WK.2810.17-WI-K/PN/231003/1.2023.JCIC.19928.23

**DOTYCZY: WI-K/PN/231003/1**

**BUDOWA MOSTU NAD RZEKĄ ODRA W CIĄGU DROGI WOJEWÓDZKIEJ NR 421.**

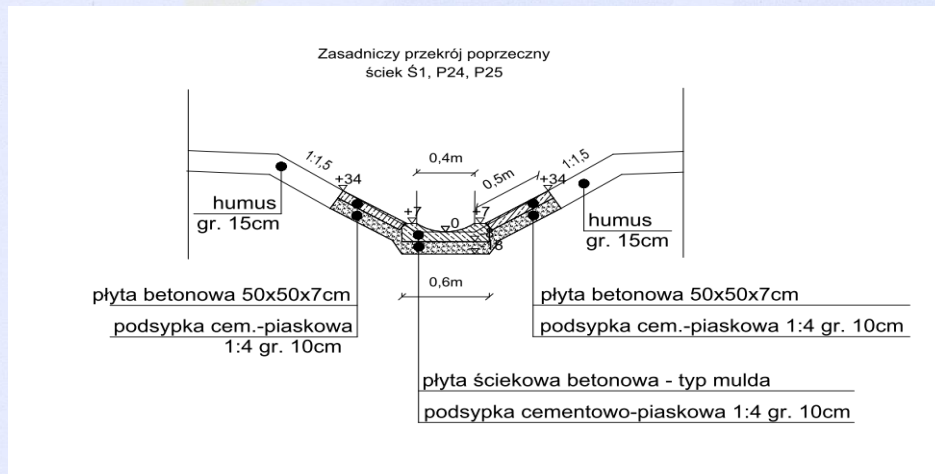
należy ująć humusowanie oraz prosimy o wskazanie grubości humusowania.

Zamawiający potwierdza powyższe. Humusowanie grubości 15cm.

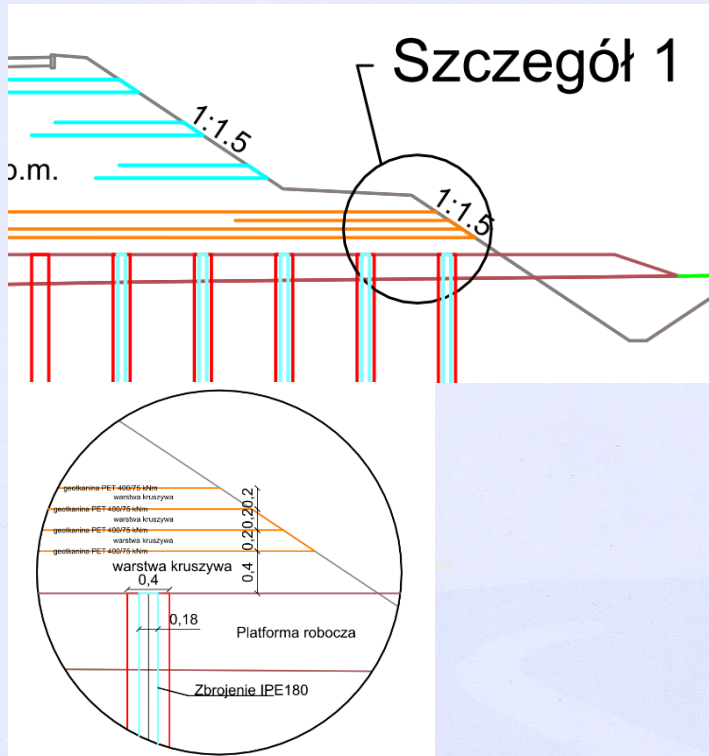
Branża drogowa: Zwracamy się z prośbą o udostępnienie szczegółu ułożenia geosyntetyków dla materaca grubości 70 cm. Z opisu rysunku wynika, że górna warstwa geosyntetyku ma być zawinięciem, natomiast sam przekrój wskazuje na ułożenie warstwy przez całą szerokość nasypu.

Poprawny szczegół ułożenia znajduje się na rysunkach 2.1 oraz 2.2 Górna linia przechodząca przez całą szerokość nasypu to granica kruszywa. Poniżej fragment rysunku.
